Project herinrichting Geleenbeek Oud Roosteren en Middelsgraaf **Inloopavond dinsdag 18 maart 2025**

Tijdens de avond lagen er op drie tafels de definitieve ontwerpen voor de voorgenomen aanpassing van de herinrichting Geleenbeek Oud Roosteren én de Middelsgraaf. Er zijn deze avond een aantal vragen gesteld en ook beantwoord. Middels deze vraag en antwoord geven we een beeld van de avond en delen we de vragen en antwoorden.

Afbeelding 2. Uitsneden isophysen grondwater met toelichting

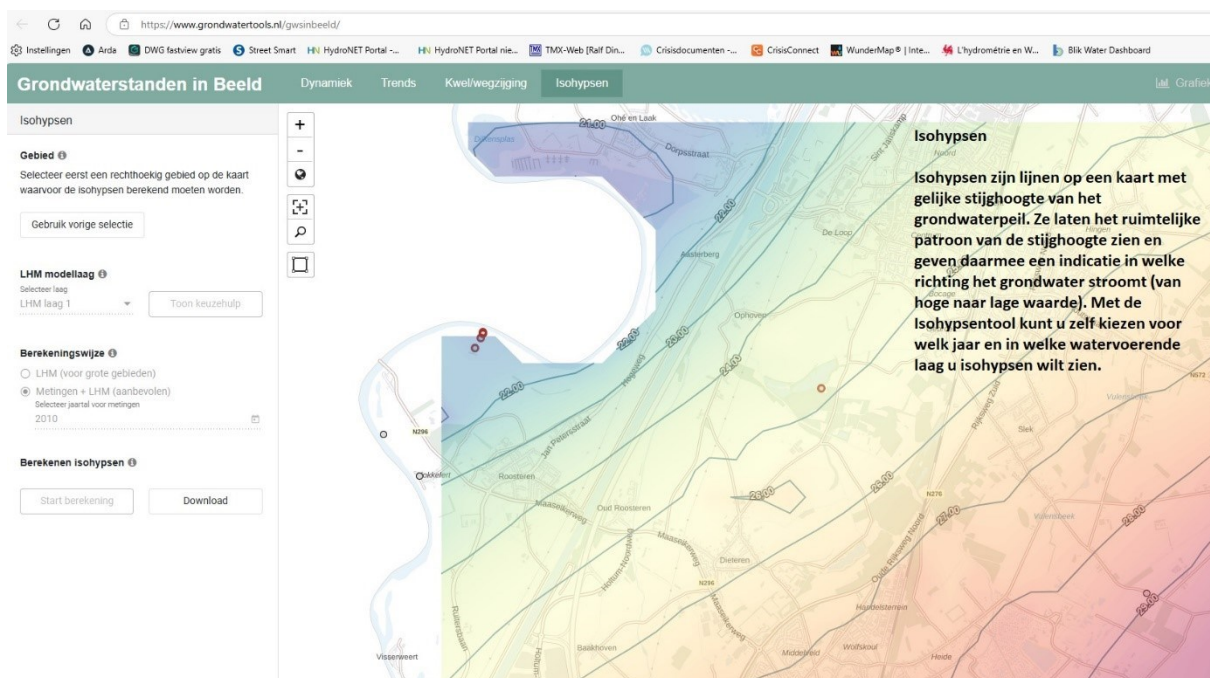
- a. Indien er significante infiltratie plaatsvindt door vergraven linker kade (punt 1) en meer inundatie (punt 2) gaat dit dan vernatting opleveren aan de rechterzijde (specifiek percelen F170 en F2241)? Met andere woorden: trekt het grondwater, via bijv. een grindpakket, onder de beek door en 'kwelt' dit grondwater dan op aan de westzijde van de Geleenbeek?**

Nee, dit risico is nihil dan wel geheel uitgesloten.

Ten eerste is het goed om te realiseren dat het grondwater in dit gebied diep zit, overwegend ter hoogte of onder de beekbodem van de bestaande Geleenbeek. Dat is in de huidige situatie het geval en zal ook in de toekomstige situatie zo zijn (er verandert bijvoorbeeld ook niets aan de bodemhoogte van de Geleenbeek). Om deze reden en vanwege de ligging in het grondwaterbeschermingsgebied heeft het waterschap ook de verplichting om maatregelen te nemen om infiltratie van beekwater richting de ondergrond te voorkomen. Dit heeft te maken vanwege de wat minder goede kwaliteit van het Geleenbeekwater omdat dit, bij lage afvoeren, voor een groot deel bestaat uit effluent afkomstig van de rioolwaterzuiveringen (RWZI's) die gelegen zijn in het stroomgebied van de Geleenbeek.

Ten tweede en minstens zo belangrijk is het feit dat de grondwaterstroming richting het Maasdal plaats vindt. De Maas ligt ten opzichte van de Geleenbeek natuurlijk veel dieper ingesneden in het

Ter verduidelijking is een Isohypsens-kaart toegevoegd. Deze kaart laat zien dat de grondwaterstroming richting de Maas plaats vindt. Zie ook korte toelichting op de kaart zelf.
